ERGERSHEIM

NOTICE DE PRESENTATION

MODIFICATION N°2 DU PLU

CONSULTATION MRAE

*Photographie des parcelles concernées par l'emplacement réservé n°7,
Prise de vue depuis le croisement entre la rue de l'école et la rue des Petits Champs
en direction de la RD745, septembre 2026*

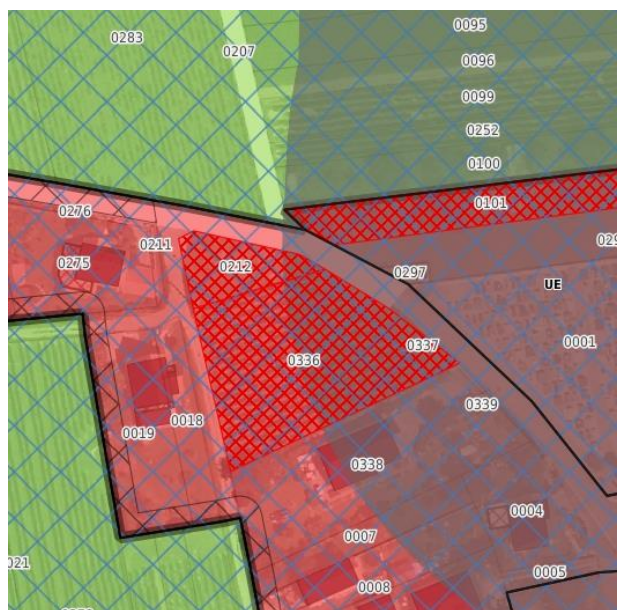
Suppression de l'emplacement réservé n°7 « création de voie »

Le service des routes du Département du Bas-Rhin avait proposé une enveloppe dans laquelle pourrait s'inscrire la nouvelle voie. Il avait émis des réserves quant à sa faisabilité au regard du trafic sur la RD745, de la proximité avec l'entrée du village et la topographie marquée.

Le rapport de présentation du PLU en vigueur identifie ainsi l'emplacement réservé n°7 comme destiné à réaliser « une voie desservant le futur quartier directement vers la RD745 ».

La Commune souhaite désormais abandonner ce projet de liaison directe. L'organisation de la desserte de la zone 1AU reste définie par l'Orientation d'Aménagement et de Programmation du secteur du Kleinfeld. L'ER n°7 se situe hors du périmètre de cette OAP.

La suppression de l'ER n°7 ne modifie donc pas les principes de desserte inscrits dans l'OAP. Elle traduit l'abandon, par la Commune, du projet complémentaire de liaison directe entre la zone 1AU et la RD745 et le souci de préserver les terres agricoles.

Extrait du PLU en vigueur et du cadastre, source Géoportail, septembre 2026

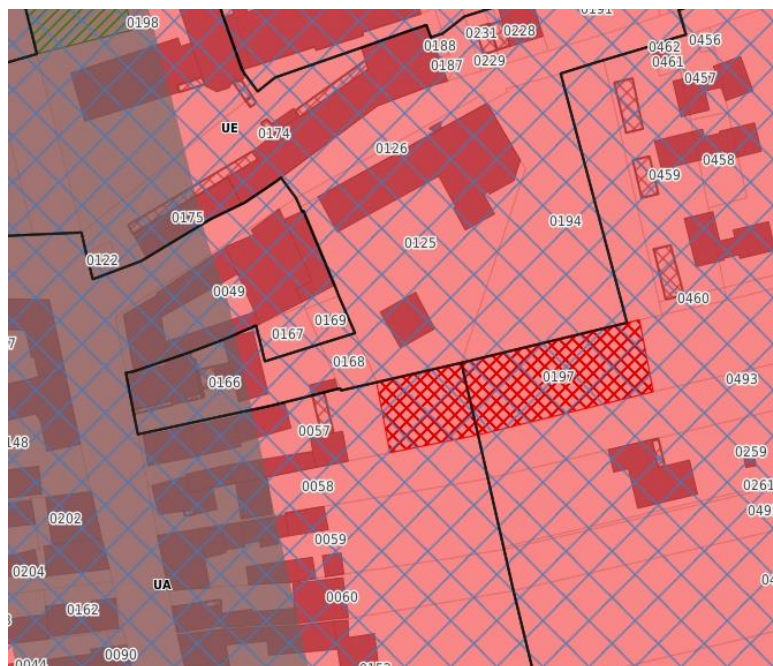
Suppression de l'emplacement réservé n°10 « création d'un parking pour le cimetière »

L'emplacement réservé n°10 concerne la parcelle n°336 et a pour vocation la création d'un parking pour le cimetière. La Commune souhaite supprimer cet emplacement réservé en totalité.

Le besoin de stationnement a été réévalué à la baisse. Le stationnement existant ou mobilisable sur la parcelle n°212 est considéré comme suffisant pour répondre aux besoins liés au cimetière. Le maintien d'une réserve foncière sur l'intégralité de la parcelle n°336 n'apparaît donc plus nécessaire.

Extrait du PLU en vigueur et du cadastre, source Géoportail, septembre 2026

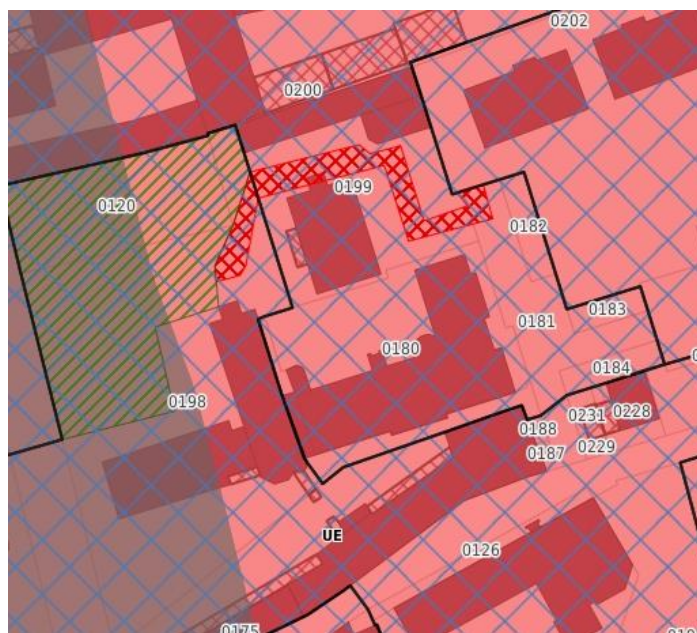
Suppression de l'emplacement réservé n°17 « extension de l'aire de jeux »

L'emplacement réservé n°17 concerne la parcelle n°197 en totalité et une partie de la parcelle n°57, section 11. Il avait été inscrit dans le PLU afin de permettre l'extension de l'aire de jeux.

La Commune souhaite supprimer cet emplacement réservé en totalité, car elle a répondu aux besoins en réalisant une aire de jeux et un city-stade à l'entrée sud du village sur la parcelle n°112, section 12.

La réserve foncière prévue à cet endroit n'est donc plus nécessaire.

Extrait du PLU en vigueur et du cadastre, source Géoportail, septembre 2026

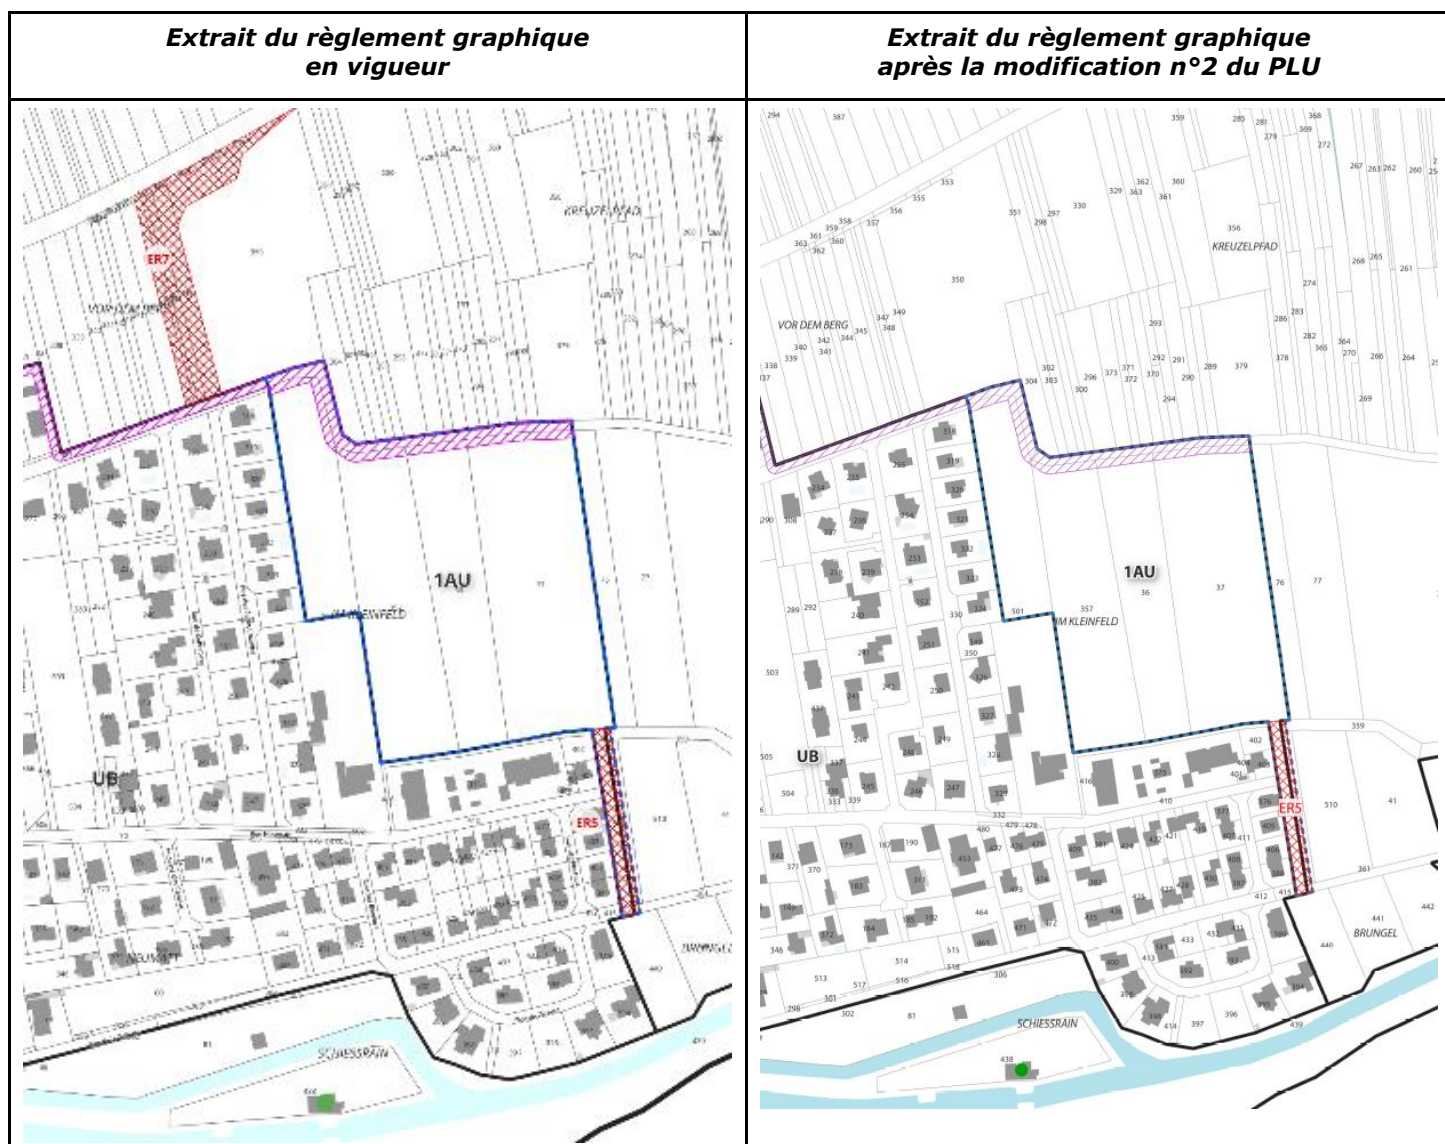
Réduction de l'emplacement réservé n°12 « création d'un cheminement piéton sécurisé »

L'emplacement réservé n°12 concerne une partie de la parcelle n°140. La Commune souhaite réduire son emprise afin de conserver uniquement une largeur de 3 mètres au sud de la parcelle pour la réalisation d'un cheminement piéton sécurisé.

Le besoin a été réévalué : une largeur de 3 mètres est considérée comme suffisante pour permettre la réalisation du cheminement piéton sécurisé. Le maintien d'une emprise plus importante n'est donc plus justifié.

**Extrait du règlement graphique
en vigueur**

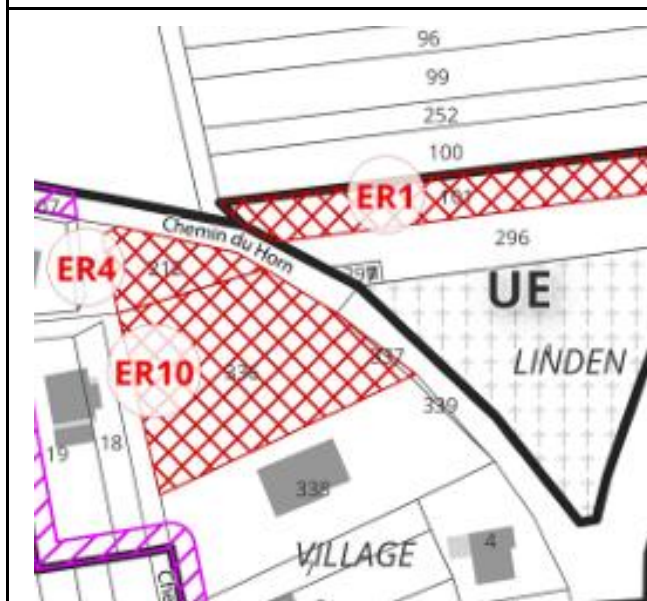
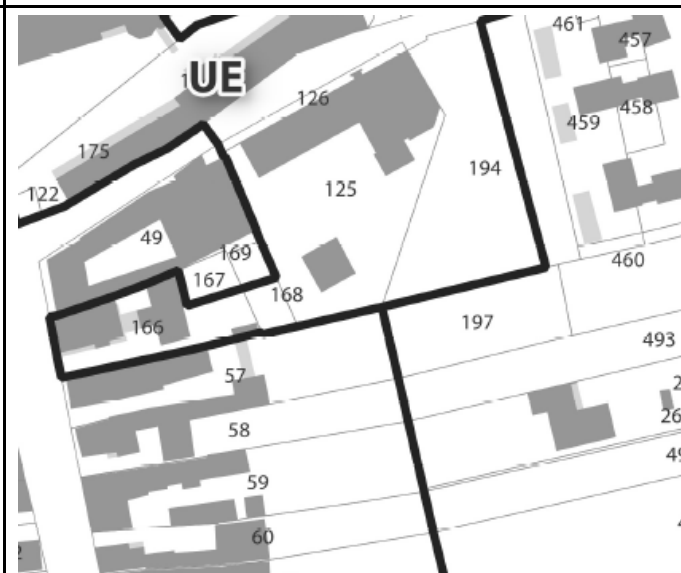
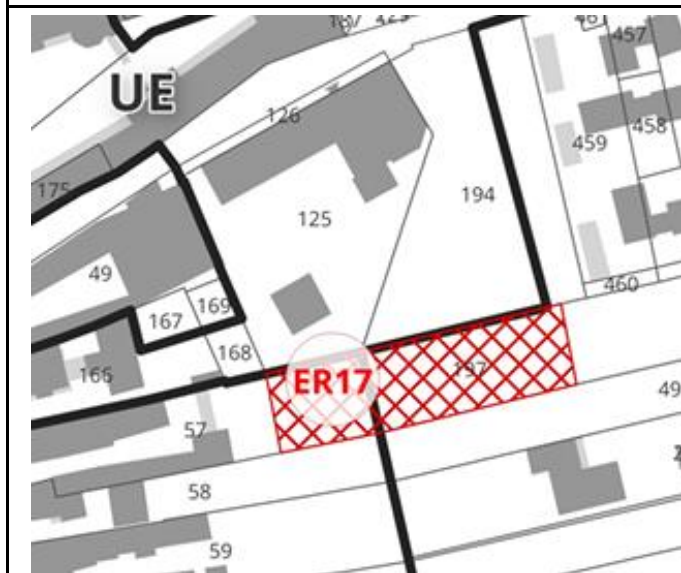
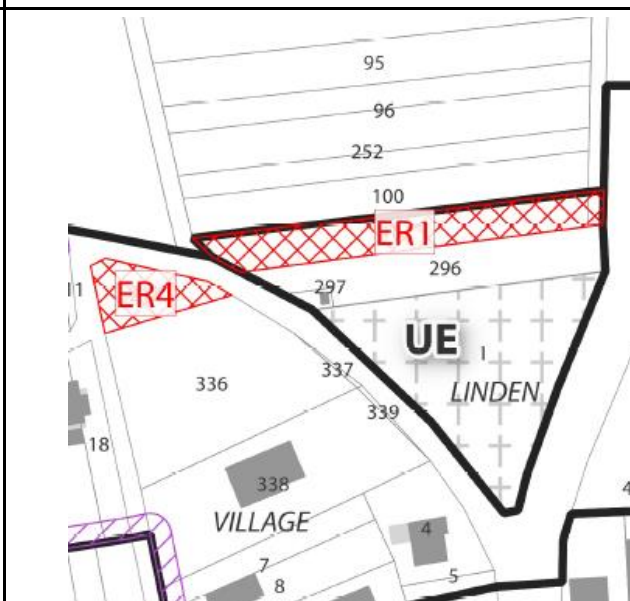
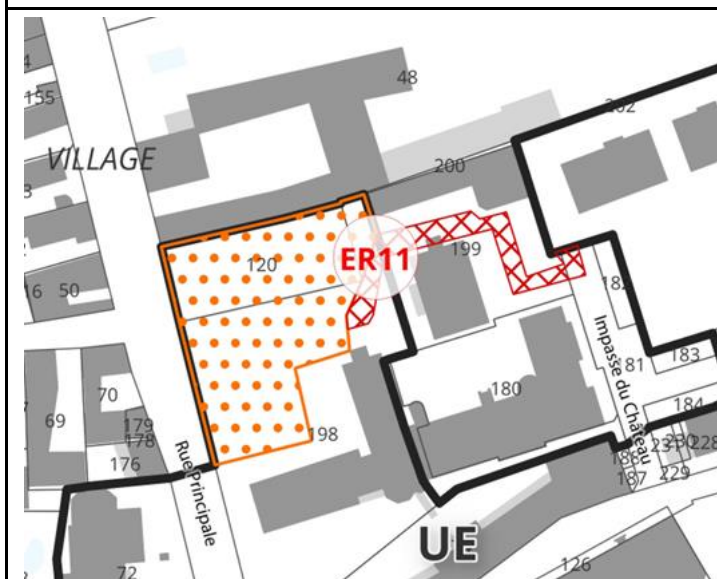
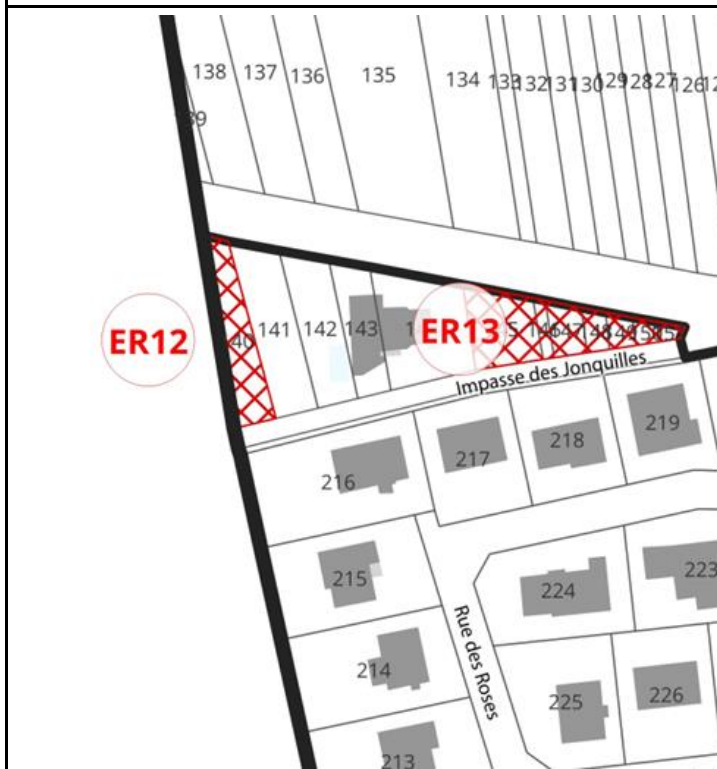
Explication / justification : Le règlement graphique est mis à jour pour supprimer les emplacements réservés n°7 ; 10 et 17 et réduire les n°11 et 12.

**Extrait du règlement graphique
après la modification n°2 du PLU**

**Extrait du règlement graphique
après la modification n°2 du PLU**
